Mission régionale d'autorité environnementale
Grand Est

**Avis sur le projet d'installation
d'une centrale photovoltaïque sur des surfaces agricoles
à Menaucourt, Nantois, et Naix-aux-Forges (55)
porté par la société ESCOFI**

Nom du pétitionnaire	ESCOFI
Communes	Menaucourt, Nantois, Naix-aux-Forges
Département	Meuse (55)
Objet de la demande	Demande de permis de construire une centrale photovoltaïque au sol sur des surfaces agricoles
Date de saisine de l'Autorité environnementale	18/05/2026

Figure 2: Plan de masse du projet

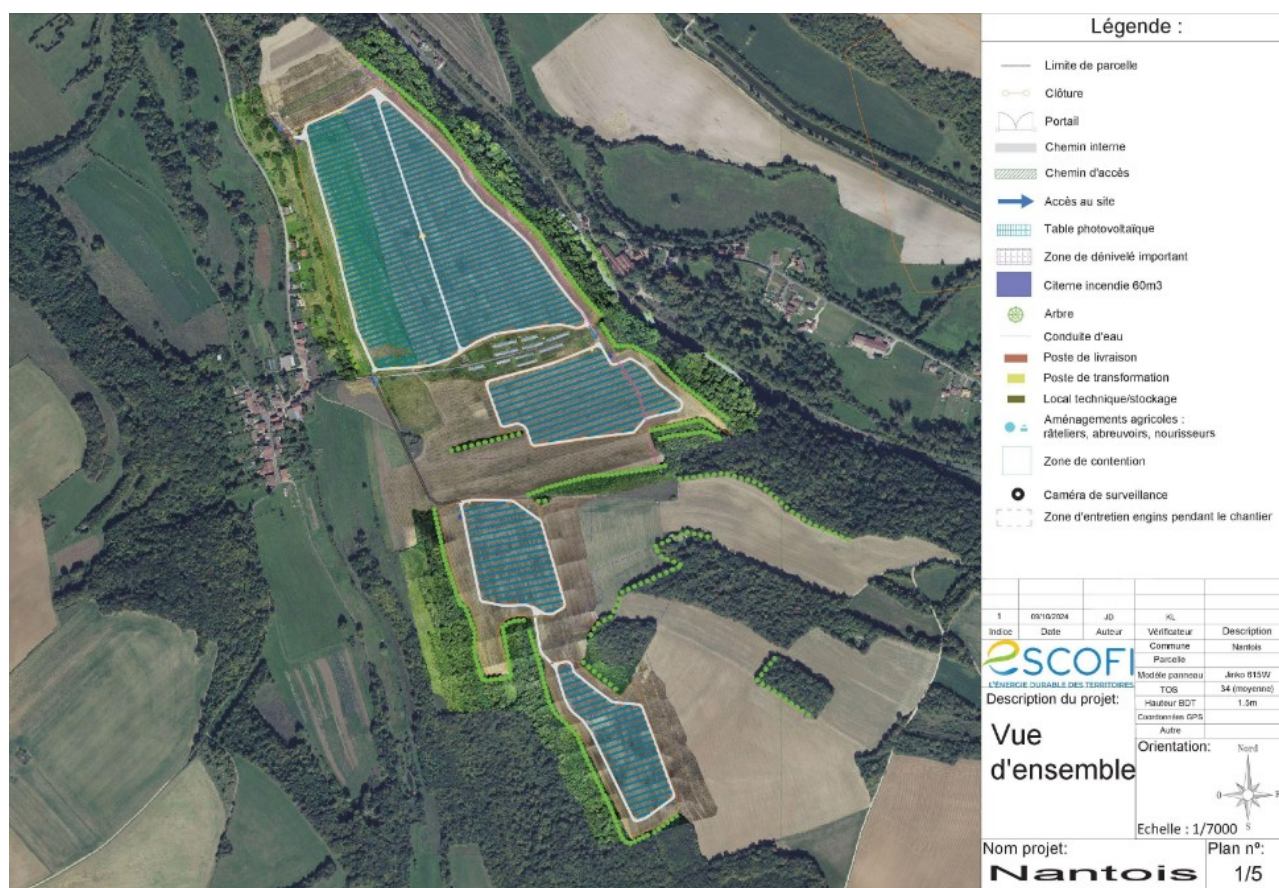
L'Ae recommande au pétitionnaire de maintenir une distance minimale de 50 m pour la bande pare feu par rapport aux lisières boisées conformément aux recommandations zonales pour l'installation et l'exploitation des parcs photovoltaïques et agrivoltaïques au sein de la zone de défense et de sécurité Est, en faveur de la protection des forêts contre les incendies.

Figure 3: Une installation compatible avec l'élevage ovin

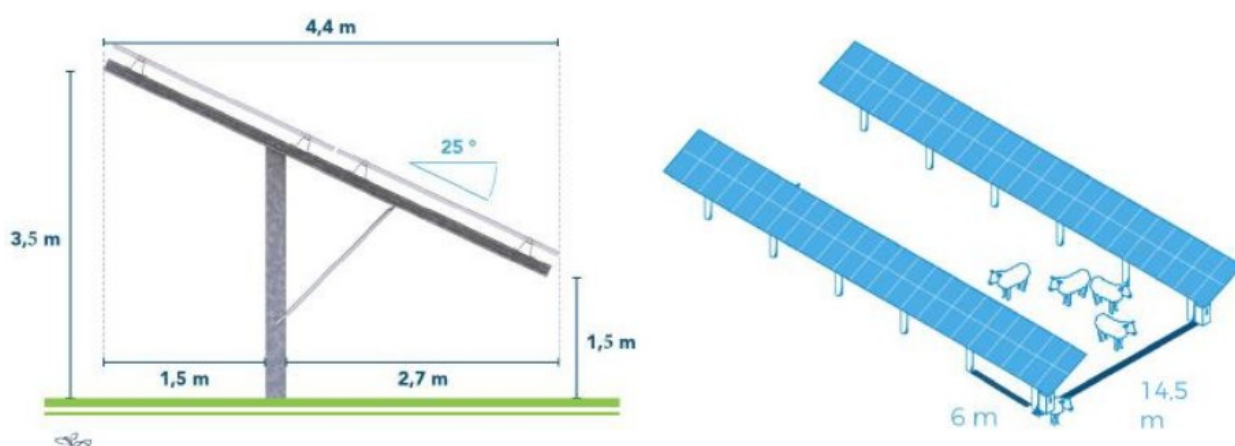
L'Ae n'a pas d'observations sur ces indications, toutefois elle note que le dossier ne précise pas les responsabilités respectives du propriétaire des terrains et du pétitionnaire.

L'Ae recommande au pétitionnaire de préciser les responsabilités respectives du propriétaire des terrains et du pétitionnaire en matière de gestion, de surveillance et d'entretien du site et lors du démantèlement des centrales en vue de sa remise en état.
